INCIDENCIA 5322391

Replanteo por instalación de Ascensor MAD10047-CR002619-04

PLANO DE REPLANTEO

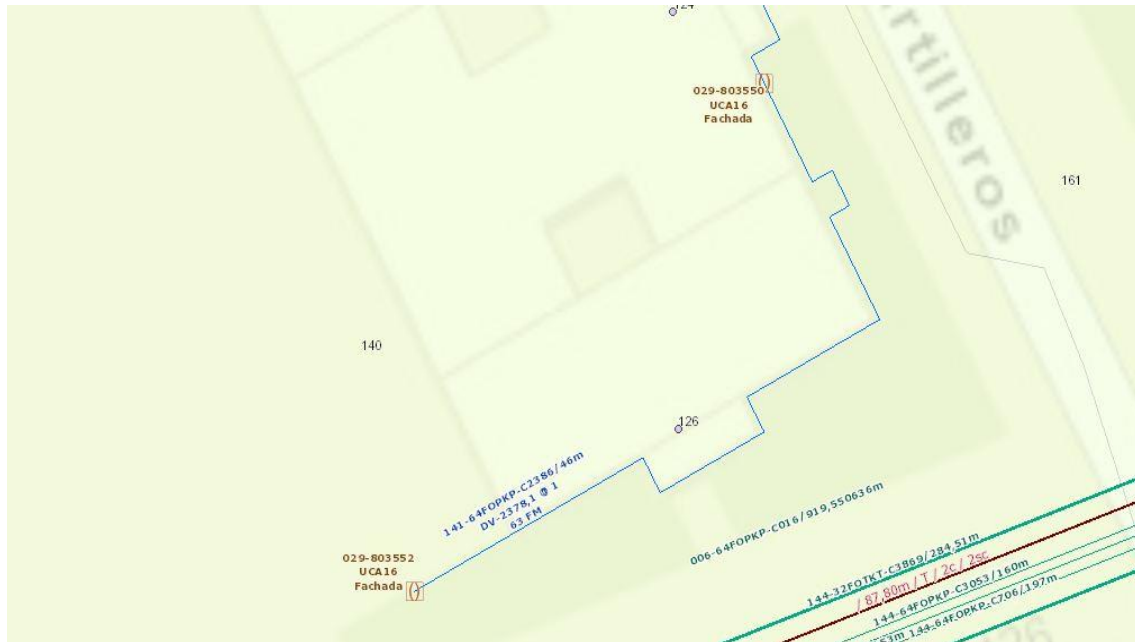
- Realizar cambio de sección del cable 141-64FOPKP-C2356 entre la cto 029-28-803550 y la cto 029-28-803552.

- En zona edificio C/ Pico de los Artilleros, 126 bordear con cable perímetro del nuevo ascensor instalado, grapando este a la nueva estructura instalada.
El tendido aproximado de cable a tender 65 metros todos ellos por fachada.

- Fusionar fibra activa en ambas ctos 029-28-803550 y 029-28-803552.

- Desmontar el anterior cable, que por la reforma actualmente cruza el portal de la finca C/ Pico de los Artilleros, 126.

Una vez finalizados los trabajos y con la intervención de I&M, se deberán cambiar una acometida de cliente (Indicada en documento) que actualmente atraviesa también por el descansillo de la finca.
